SERVICE BULLETIN SPSB009

OBJET: FOURNISSEUR/VENDEUR RAPPEL DES GAINES PS70104 (METAL FLEX HOISING INC)

STATUT: INSPECTION OBLIGATOIRE ET REMPLACEMENT DES GAINES RAPPELÉES

CÔTÉ GAUCHE DU PORTEUR:

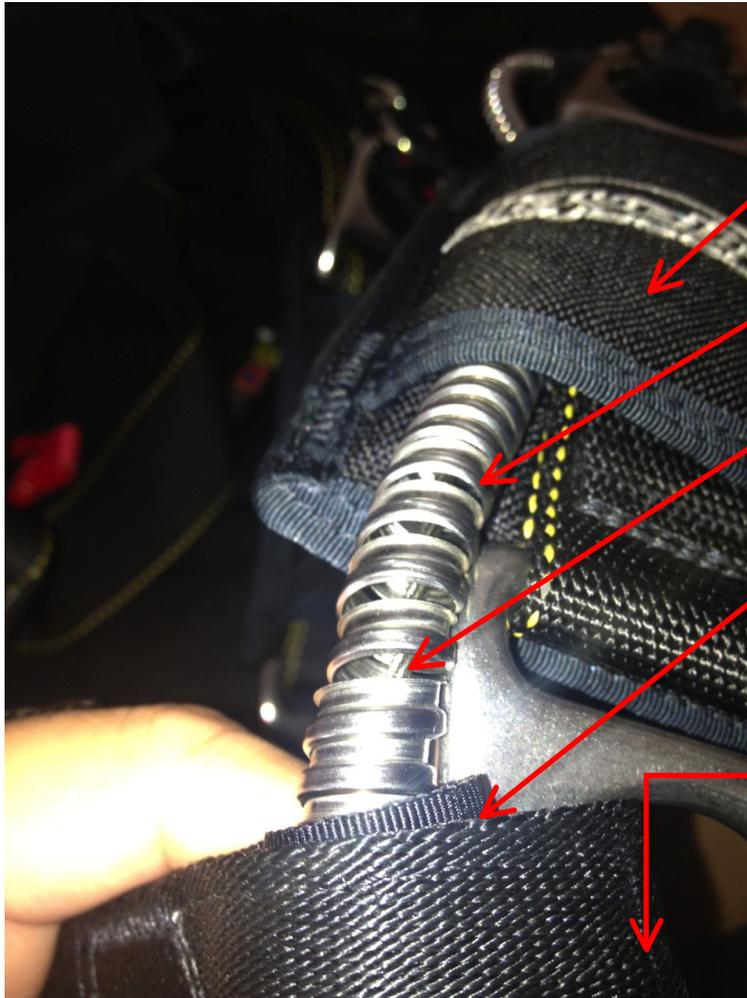
Si le numéro de série est répertorié dans le tableau ci-dessus, inspecter la partie visible exposée de la gaine du câble de secours. Localiser l'extrémité inférieure de la gaine, qui est fixée sur la sangle principale du harnais, juste au dessus de l'emplacement de la poignée de secours.

Inspecter la longueur de gaine exposée à partir du sertissage vers le haut; s'assurer que les spires ne sont pas séparées / dégradées. Veiller à inspecter la section qui chemine au travers de la sangle de poitrine.

A. **GAINÉ TROUVÉE INTACTE (BONNE):** Le parachute peut continuer à sauter avec une surveillance périodique jusqu'au prochain repliage ou le remplacement anticipé. Cependant, cette gaine doit être remplacée au prochain repliage. Voir <http://www.sunpath.com/support/HousingReplacement.pdf> pour obtenir les instructions afin que votre plieur effectue le remplacement de la gaine.

B. **GAINÉ TROUVÉE SÉPARÉE/DÉGRADÉE (MAUVAISE):** La gaine doit être remplacée avant le prochain saut par un senior ou master rigger (ou l'équivalent étranger) ou le constructeur.
